<p>Mission d'AMO RTM / PROGEO Environnement pour PLUi GAM.</p> <p><b>Mission 1 : réalisation des cartes d'aléas.</b> <b>Dossier d'Enquête Publique du PLUi -</b> <b>Contributions des habitants</b></p>
<p>Communes de</p> <ul style="list-style-type: none"> <li>● Eybens,</li> <li>● Vaulnaveys le Haut,</li> <li>● Quaix,</li> <li>● Herbeys,</li> <li>● Venon,</li> <li>● Le Gua,</li> <li>● St Pierre de Mésage,</li> <li>● Claix,</li> <li>● St Paul de Varcès</li> </ul>	<p>Réponse de l'AMO sur les questions relevant des risques naturels, pour la prise en compte dans le dossier d'approbation du PLUi</p> <p>Analyse de 12 contributions.</p>	
<p>Avis rédigé dans le cadre de la mission d'Assistance à Maîtrise d'Ouvrage de Grenoble Alpes Métropole, à la demande de la Mission Risques.</p>		
<p>Date de visite et validation terrain : 23/05/2019 (Venon) Date de rédaction : 24/05/2019 Date de diffusion : 24/05/2019</p>	<p>Version de document : 1b</p>

Version de carte des aléas prise en compte : <b>v3 avril 2018</b>
Version du rapport de la carte des aléas pris en compte : <b>v3 – avril 2018</b>

### 2.1. Contribution 1056 – parcelles AH685

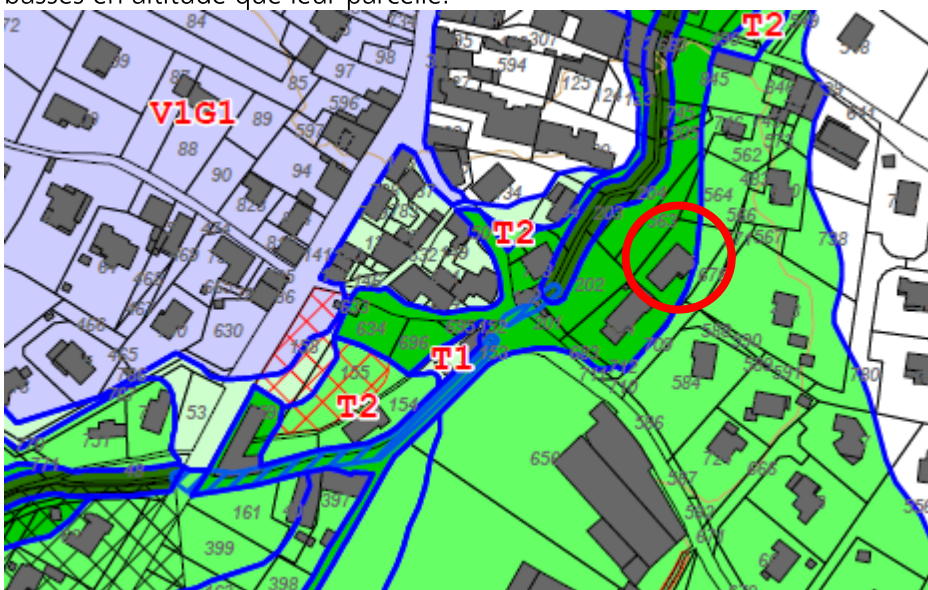
Le Vernon ; Demande de réexamen de la classification T3 au regard des classements en aucun aléa / T1 / T2 / T2 hachuré de parcelles avoisinantes qui seraient, selon les pétitionnaires, plus proches du Vernon et plus basses en altitude que leur parcelle.

- Aux abords du pont du cimetière, dont la capacité de transit ne dépasse pas 3,6 m<sup>3</sup>/s, le champ d'expansion des crues se resserre. Le bassin versant, qui atteint 11km<sup>2</sup> à ce niveau, doit nécessairement s'y évacuer, soit un débit centennal théorique de 14,8m<sup>3</sup>/s. C'est donc un débit de près de 11m<sup>3</sup>/s qui s'évacue dans un lit majeur de quelques dizaines de mètres de large, classé en **[T3]**.

Les ouvrages d'endiguement sont considérés transparents (= sans effet sur les crues torrentielles considérées), et le piège à matériaux est considéré comblé au moment du passage de la crue (volume de stockage inférieur à l'événement de référence considéré).

En aval de la parcelle 685, au-delà de la route communale, une partie de la parcelle 153 est classée en T3, l'autre en T1, du fait sa topographie ; les débordements classés T3 qui traversent la propriété du pétitionnaire se divisent de part et d'autre de la parcelle 153, puis l'intensité diminue vers l'aval, les matériaux se déposant au fur et à mesure. La parcelle 154 est ainsi classée en T2.

Le débordement s'effectue de façon privilégiée en rive gauche au regard de la topographie des terrains et de l'origine (amont) du phénomène, d'où un aléa inférieur sur la parcelle 754 en rive droite.

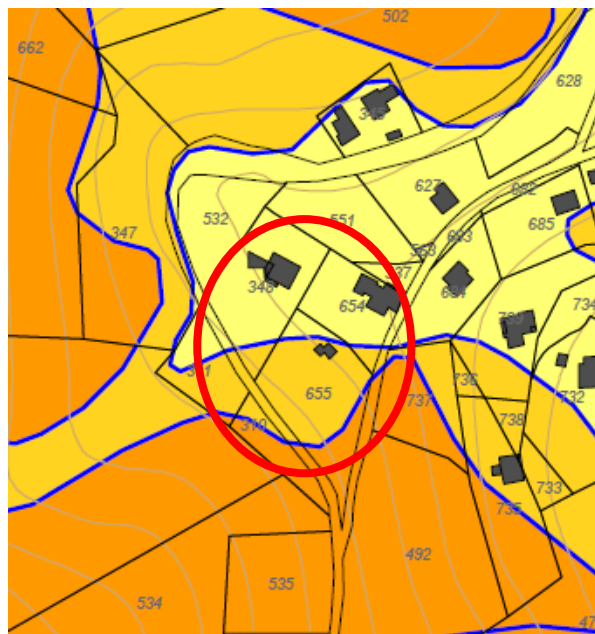
Au niveau de la parcelle 130, des aléas sont identifiés de T4 (au niveau du lit mineur) à T3 en bordure et à T1, et non sans aléa. Le collectif (maisons jumelées) a été effectivement considéré hors d'atteinte, compte tenu de la morphologie des terrains. **Il subsiste toutefois un doute sur ce secteur (parcelles 123 et 130), car ni les chargés d'études d'Alpes Géo Conseils ni les chargés d'études de l'AMO n'ont pu pénétrer sur ces propriétés (clôtures, portails).**

Au niveau de la parcelle 688, en rive gauche du Vernon, en aval immédiat de(l'ex-)RD, l'aléa « T2 hachuré » correspond à un aléa T2 avec également une bande de protection réglementaire liée à la digue. Une partie de la parcelle est également classée en T3.

### 3.2. Contribution R72 – centre bourg. Parcelle 796

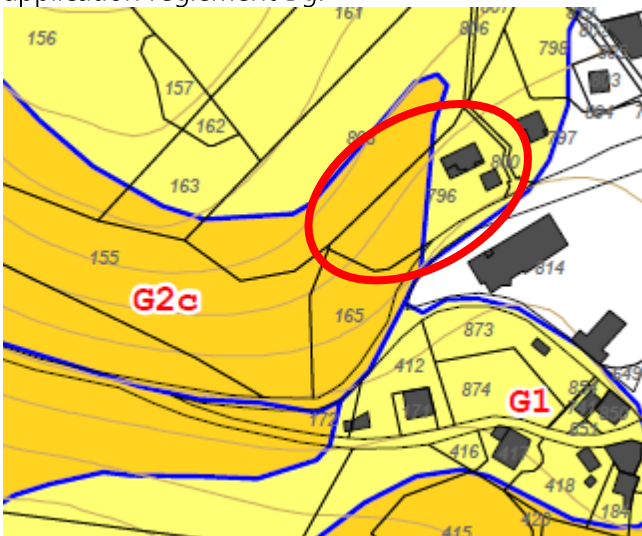
Parcelle coupée par limite d'aléas G1 et G2. Cohérent par rapport au Lidar et aux pentes + terrains assez sensibles. Si parcelle actuelle constructible au titre du zonage PLUi, pas de problème pour construction avec application règlement Bg.

### 4.1. Contributions 285, 194

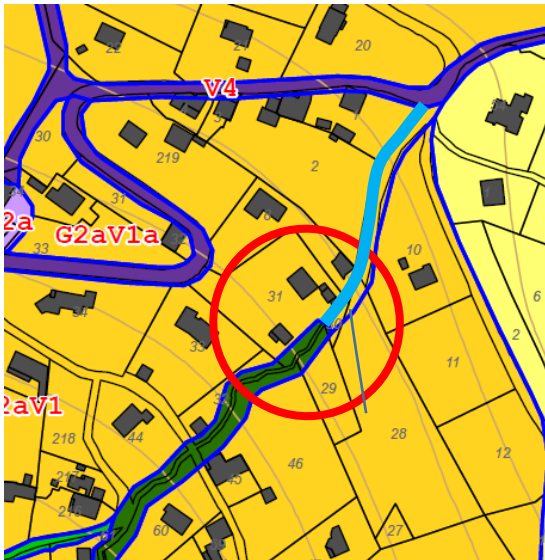
Aléa sur le ruisseau : Bien que pouvant être contesté sur la nature de l'aléa (le ruisseau n'est pas un véritable torrent), c'est un lit mineur qui est automatiquement classé en niveau 4 (cf. note méthodologique). Un classement en V4 ou C4 entraîne les mêmes interdictions et prescriptions.

La marge de recul applicable est de 5 m minimum à compter de l'axe du lit (cf. note méthodologique et guide d'application des marges de reculs). L'emprise du T4 est bien de 10m (vérification sur la carte).

Nota : le busage du ruisseau sera ajouté en hachures. Tracé bleu sur l'extrait ci-dessus.

## 4.2. Contribution R204. Parcelle 28

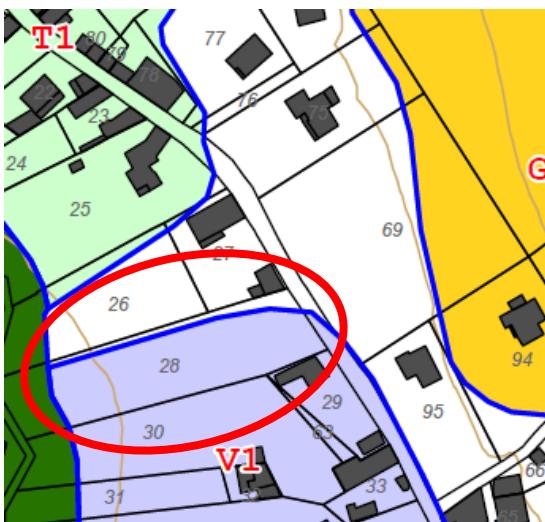
Pas de réclamation pour les risques naturels. Le haut de la parcelle est en continuité de zones déjà urbanisées. A priori rien ne s'oppose à son classement en zone U.

### 5.1. Contribution 198. N° 892 voie communale 164. Parcelle 435.

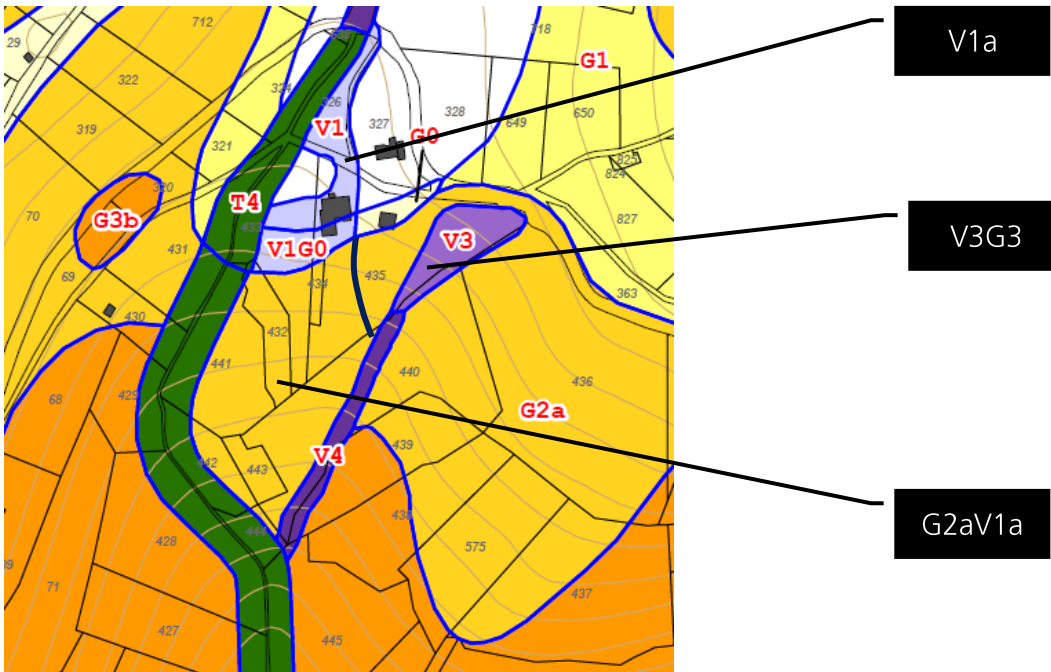
1<sup>ere</sup> demande : Voir FE RTM jointe (diagnostic du glissement du 4 janvier 2018). Problème des buses de la route qui déversent dans la zone notée V3. Ne change en rien le classement des aléas. Une vérification des emprises de l'aléa à été effectuée sur le terrain le 23/05/2019. Nous confirmons l'aléa V3. Une étiquette G3 lui sera jointe.

2<sup>e</sup> demande : Zone V1 sur la partie nord-ouest. Surestimé pour le pétitionnaire. Une vérification sur le terrain (le 23/05/2019) valide l'aléa, qui est lié à un débordement du ruisseau par-dessus la route. Les écoulements suivront la route privée pour rejoindre le ruisseau plus bas, une fraction des ruissellements se dirigeant malgré tout vers l'habitation. Les niveaux d'eau et les vitesses restant faibles, il est proposé de reclasser cet aléa en V1a. Des ruissellements se diffuseront aussi sur le versant en dessous. Il est proposé de cartographier en G2aV1a le secteur compris entre le ruisseau T4 et la combe V4.

### 6.1. Parcelle 217. Contribution R483

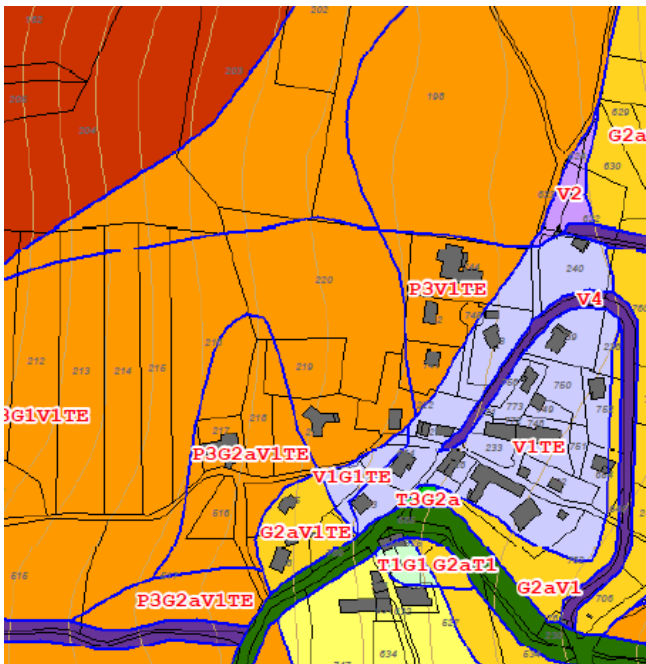
Demande déclassement A2 en A1. Réponse RTM du 04/01/2018 jointe.

### 7.1. Contribution R205. Parcelles 211, 212, 254.

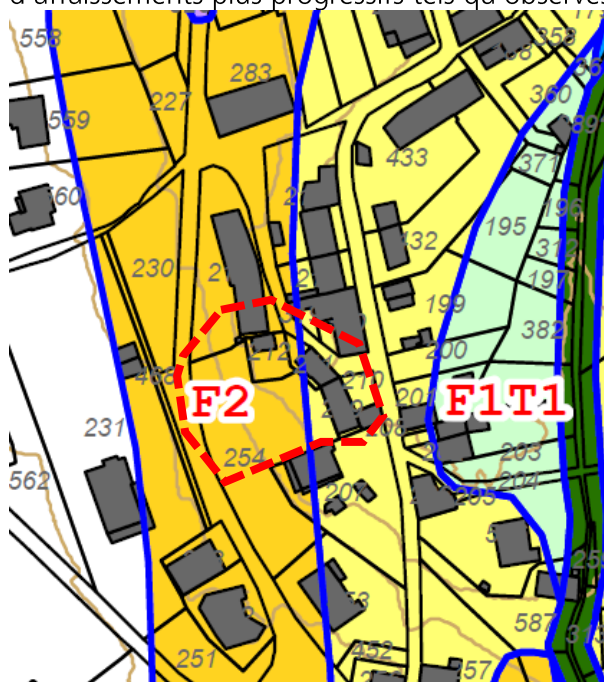
Aléas : F2 et F1.

Projet d'extension débordant en zone F2 (inconstructible au titre des risques : règlement RF).

Historique page 27 : phénomènes F1 et F2 de la carte des phénomènes (page 32). La langue d'aléa qui concerne les parcelles est issue d'études géologiques et géophysiques ayant reconnues du gypse à faible profondeur.

L'absence de phénomène historique sur les parcelles permet de ne pas afficher un aléa fort F3 mais le phénomène potentiel attendu, à minima un fontis de plusieurs mètres de diamètre ou des phénomènes d'affaissements plus progressifs tels qu'observés à proximité, justifie le classement en aléa moyen F2.
